碧湖山庄5-20#楼及5-20#楼地下室方案变更

设计单位：广州博厦建筑设计研究院有限公司

方案变更情况说明

16#、17#楼 三层平面图 1:100

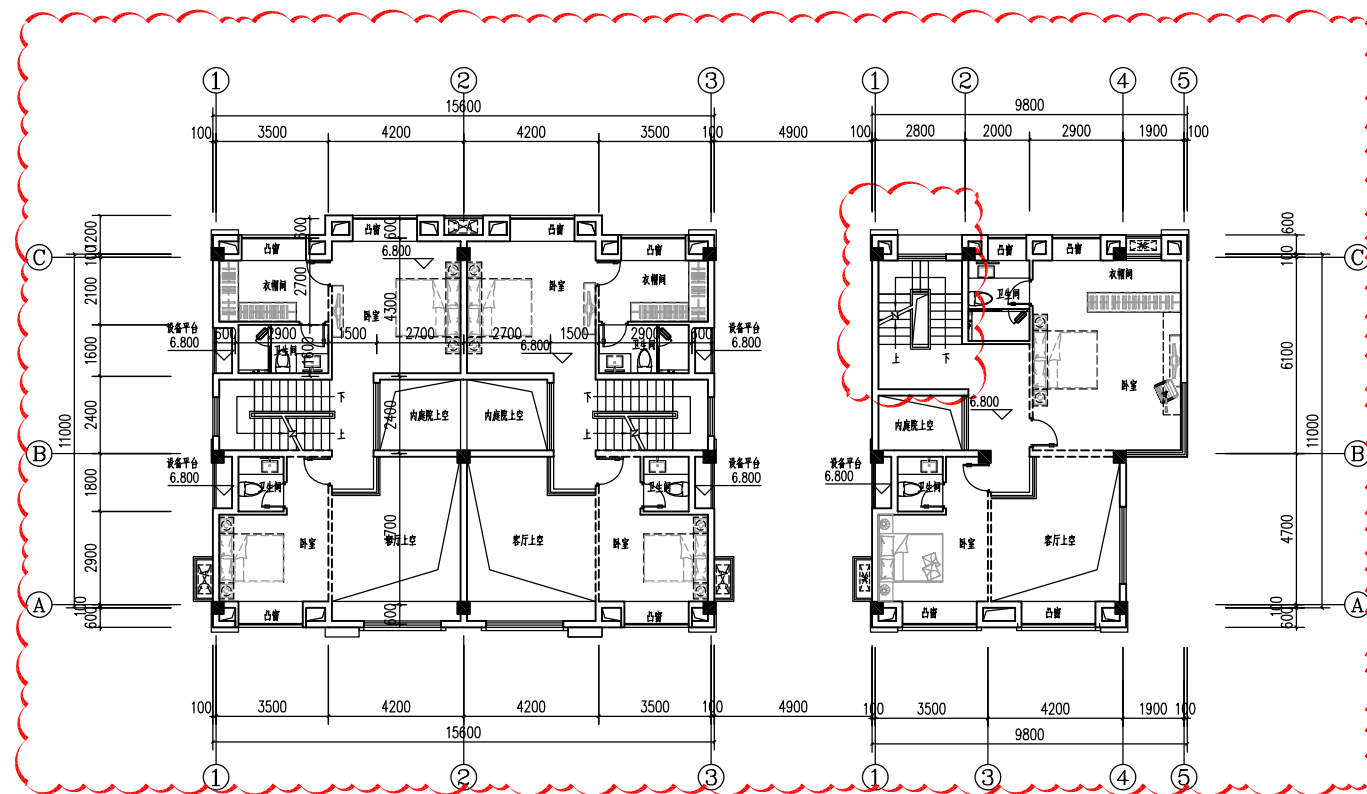
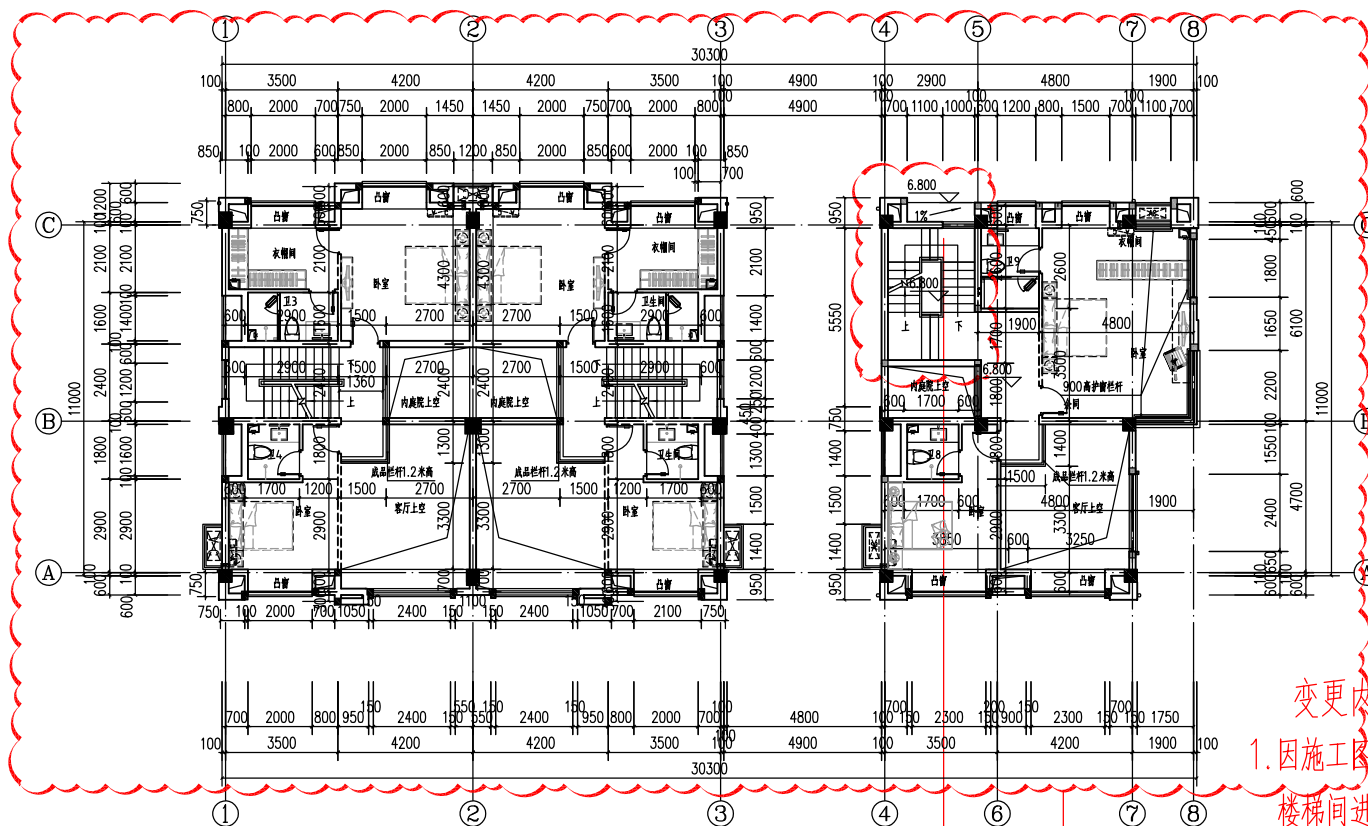
- 1.因施工图优化,17#楼④轴~⑤楼梯间宽度由2.8米改为2.9米
楼梯间进深由4.2米改为4.3米,17#楼楼梯间梯井增设楼板
- 2.因施工图优化,整层平面图调整柱子大小。

16#、17#楼 四层平面图 1:100

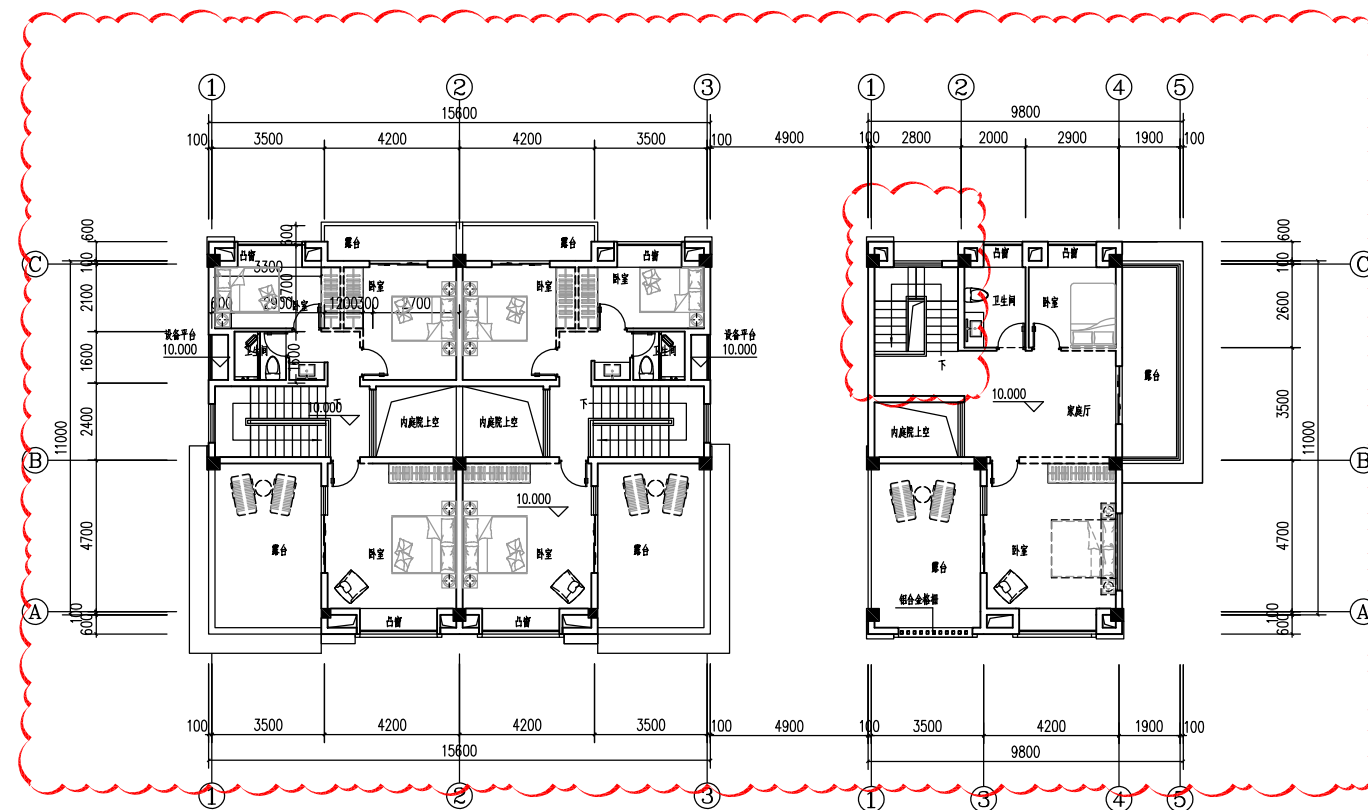
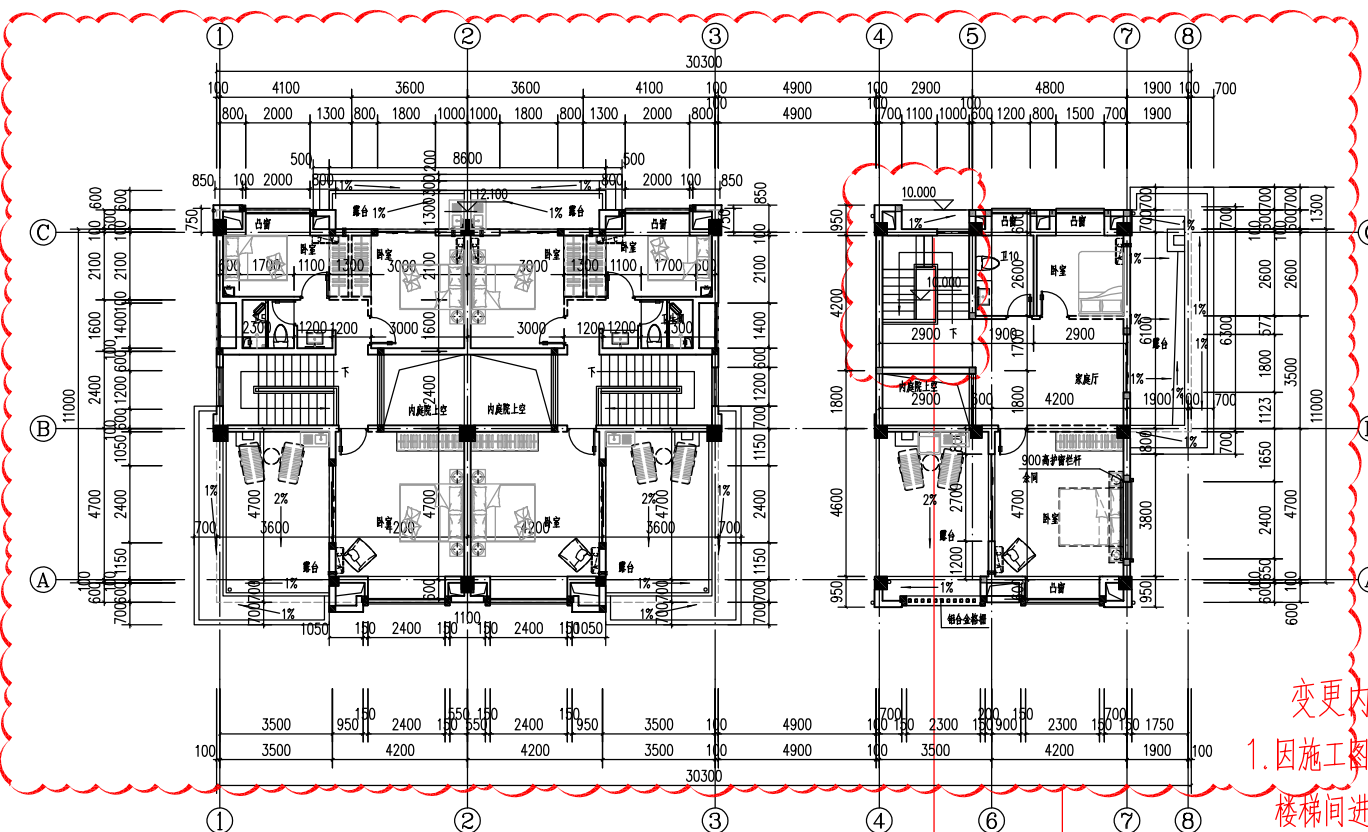
- 1.因施工图优化,17#楼④轴~⑤楼梯间宽度由2.8米改为2.9米
楼梯间进深由4.2米改为4.3米,17#楼楼梯间梯井增设楼板
- 2.因施工图优化,整层平面图调整柱子大小。

18#楼 一层平面图 1:100

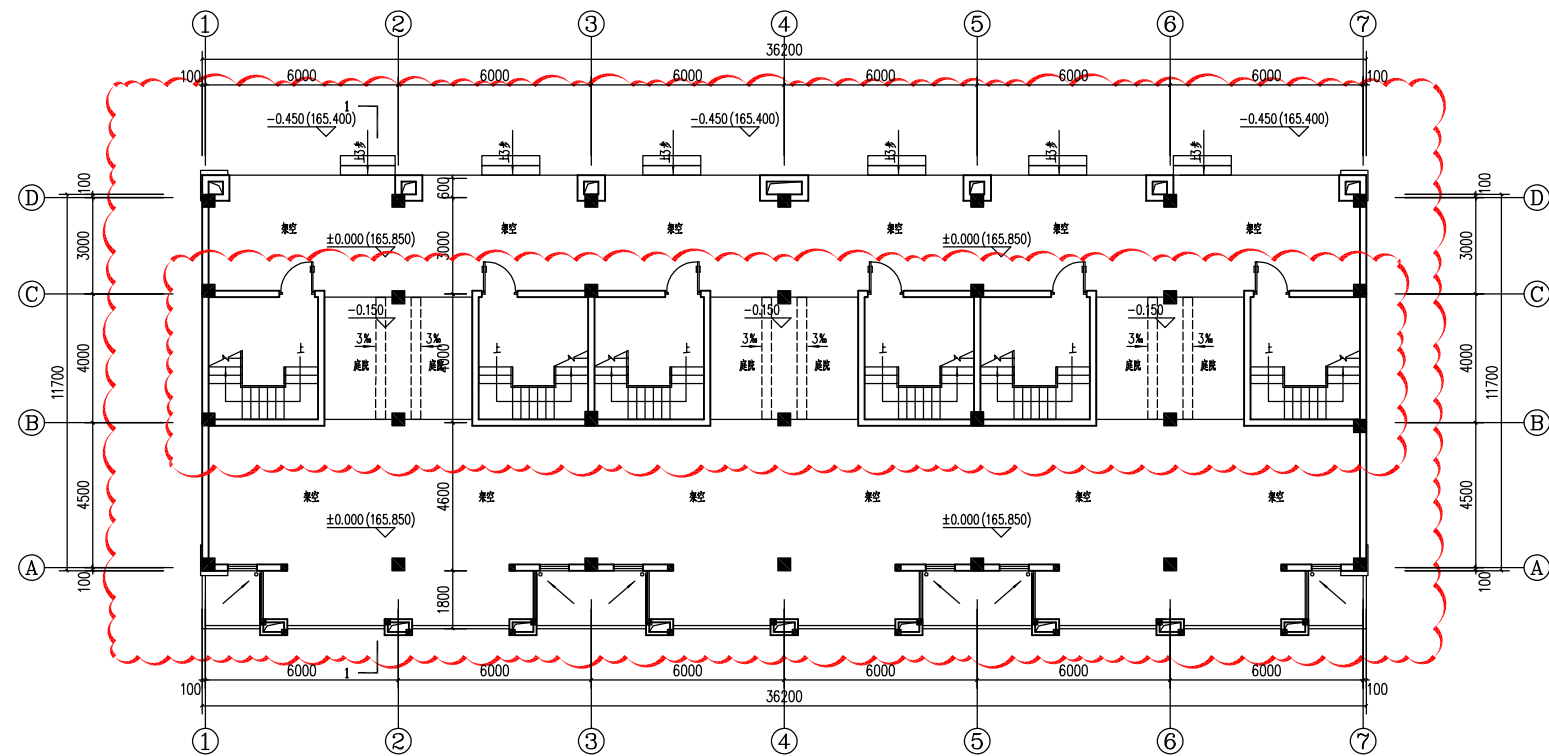
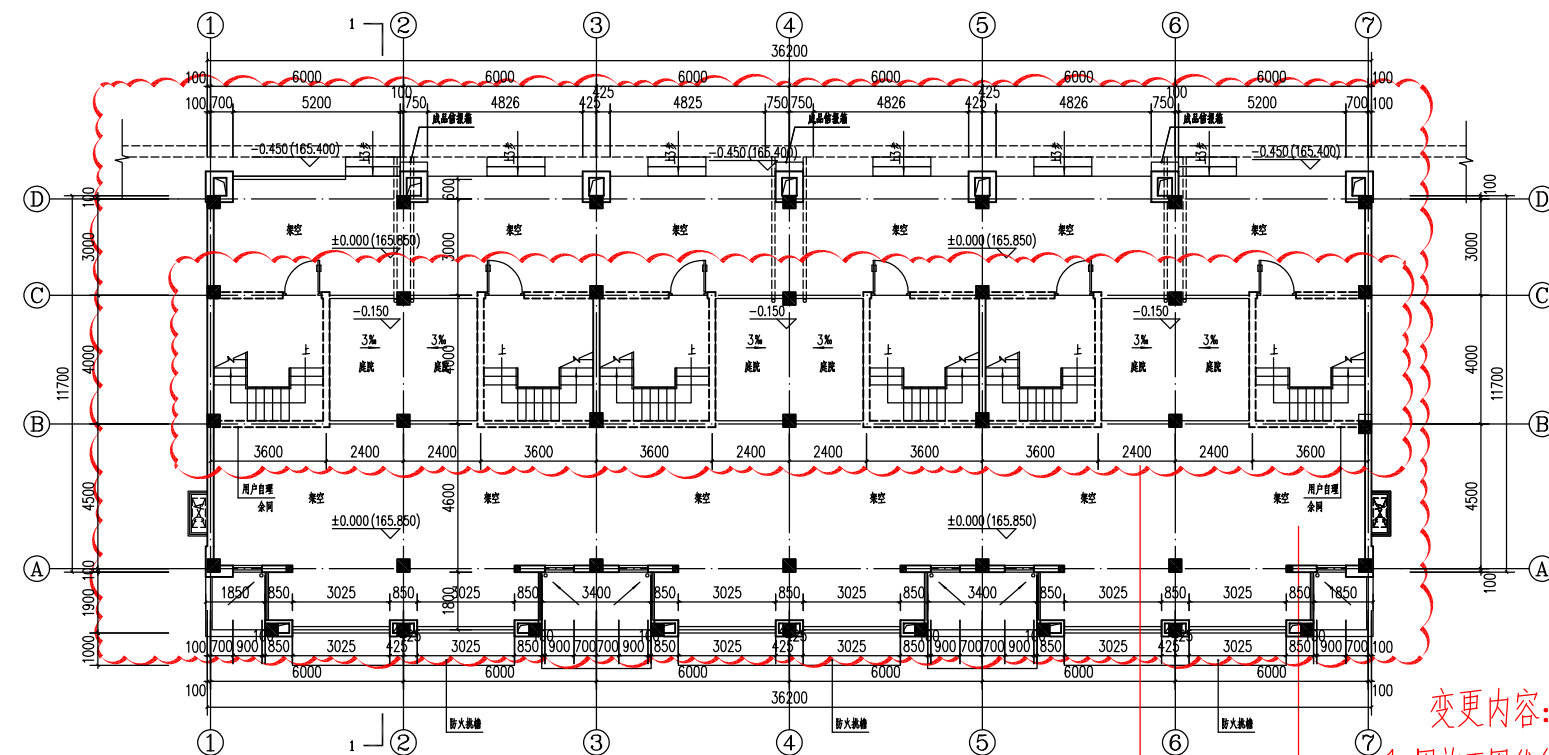
1. 因施工图优化, 整层平面图调整柱子大小。
2. 因施工图优化, 一层楼梯砌体改为虚线表示, 用户自理

18#楼 二层平面图 1:100

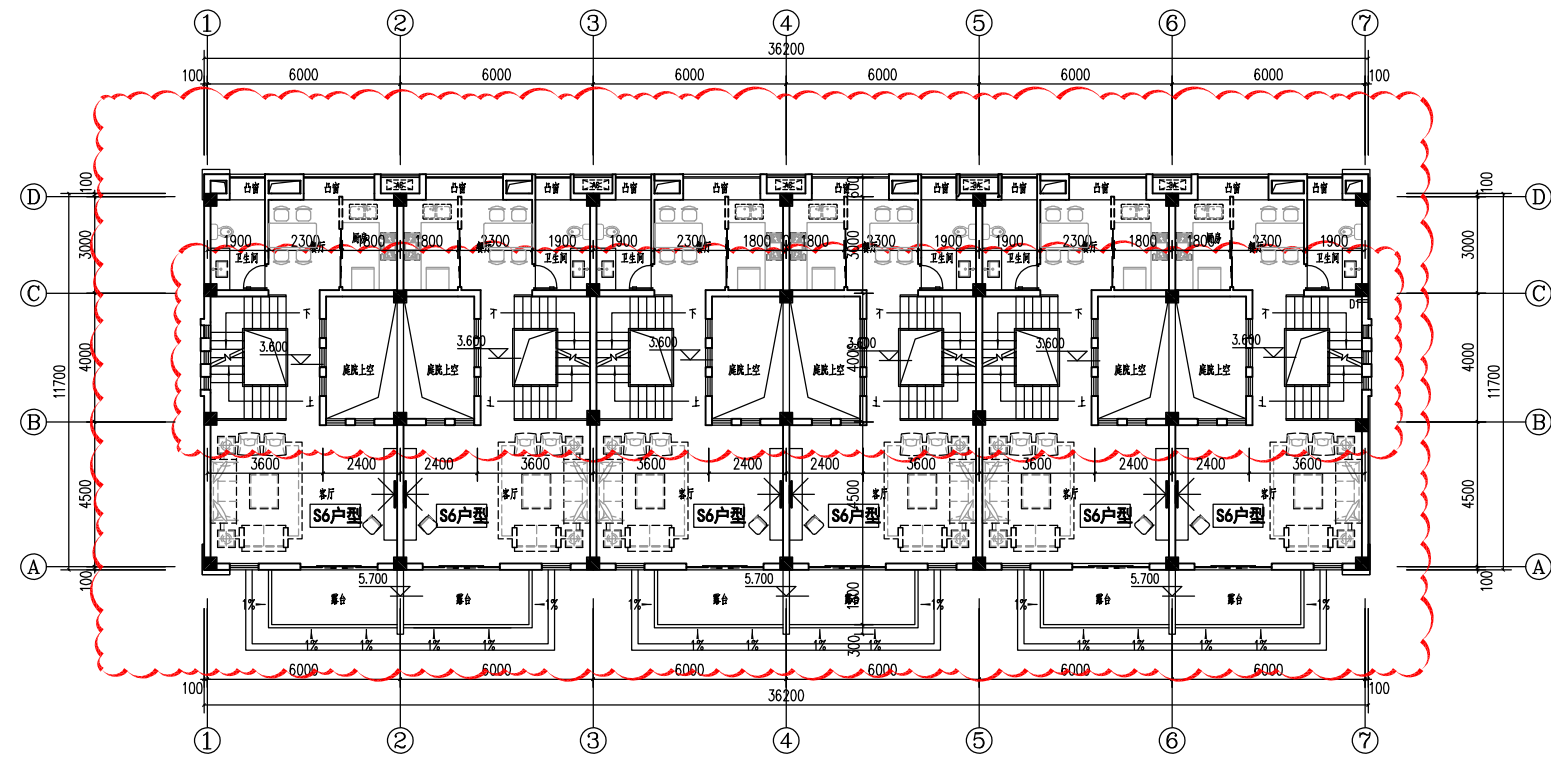
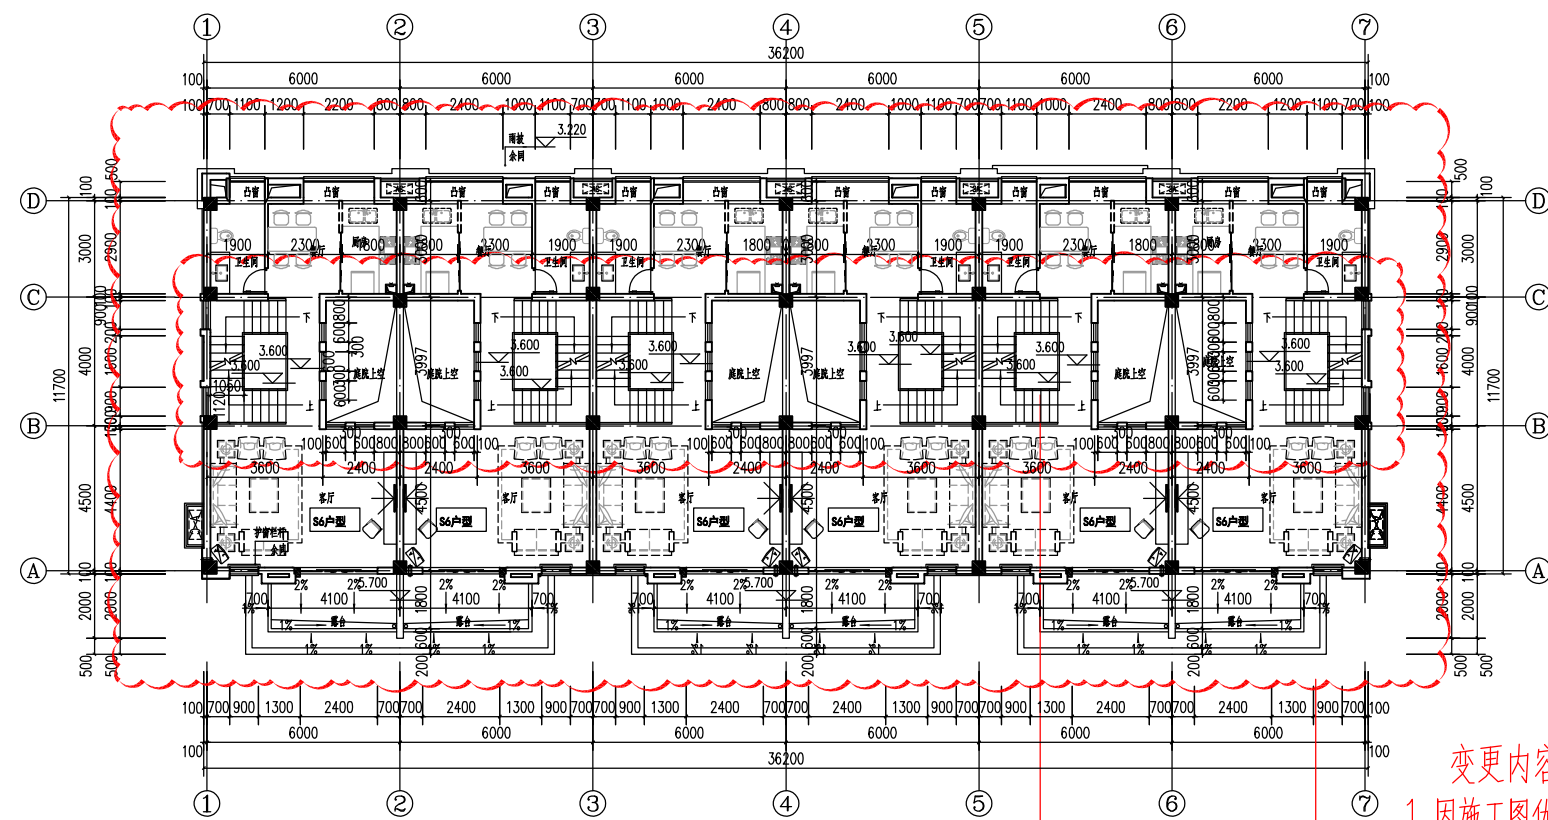
1. 因施工图优化, 整层平面图调整柱子大小。
2. 因施工图优化, ②~③轴楼梯间梯井增设楼板

18#楼 三层平面图 1:100

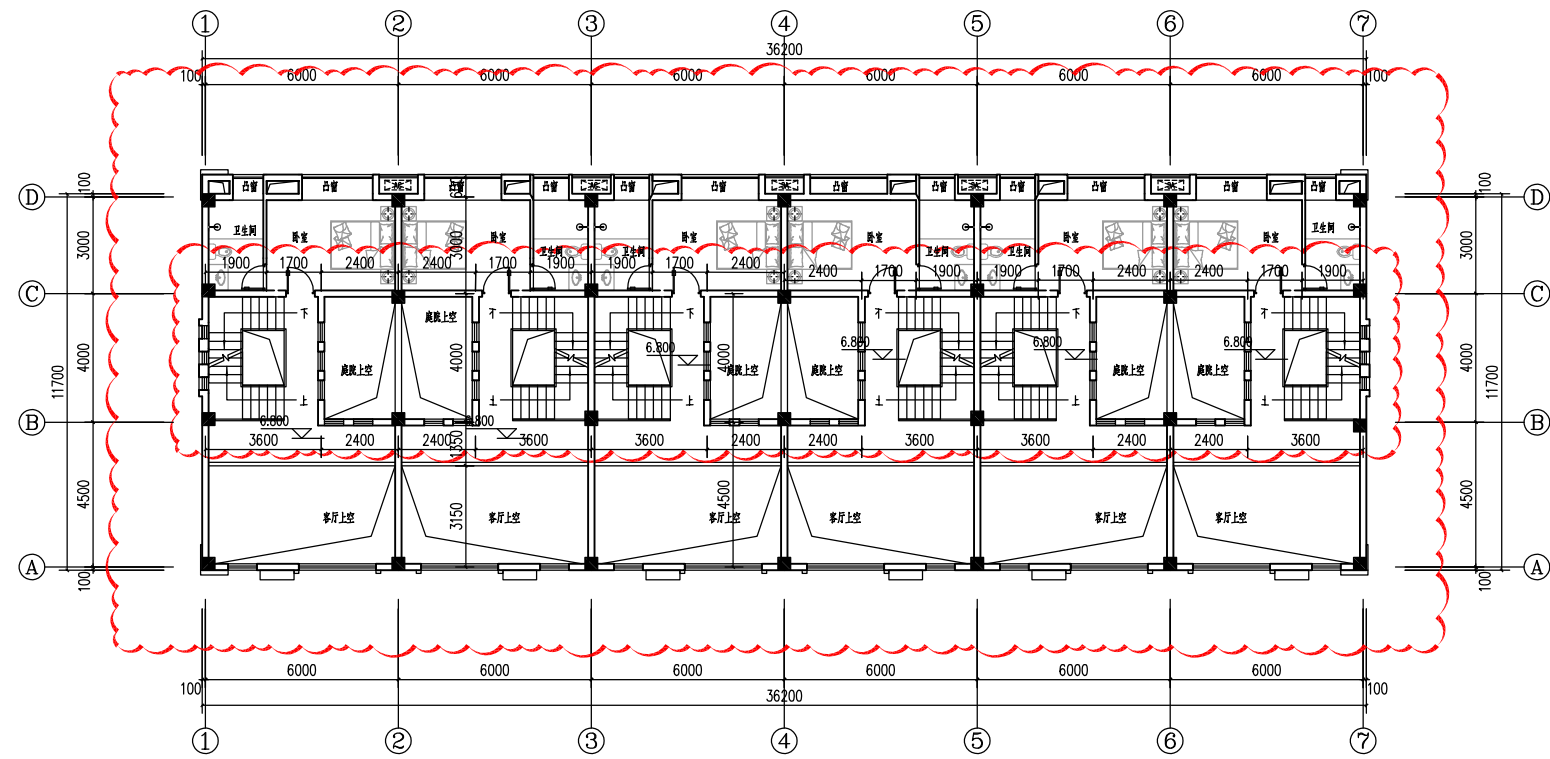
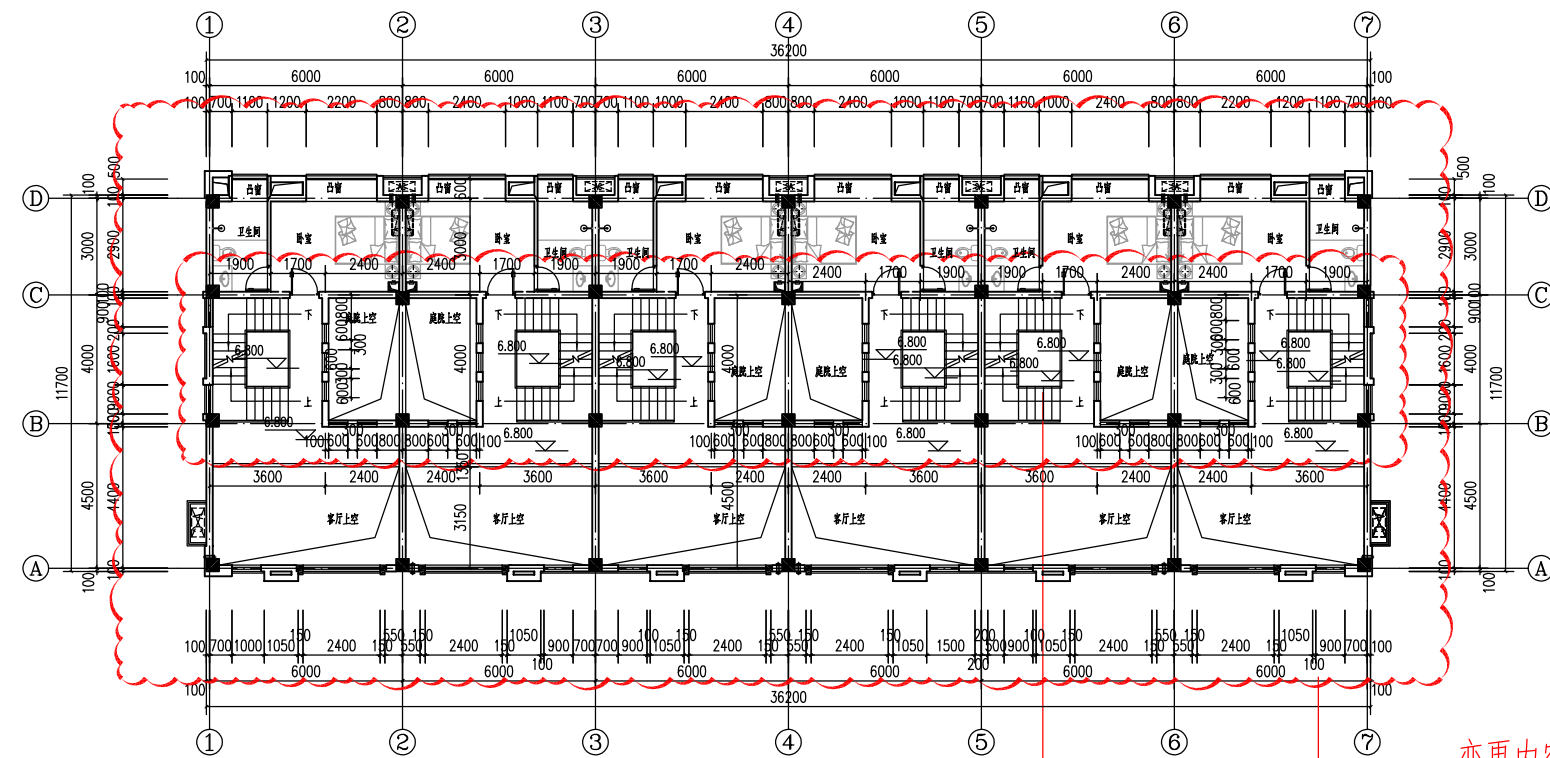
1. 因施工图优化, 整层平面图调整柱子大小。
2. 因施工图优化, ③~④轴楼梯间梯井增设楼板
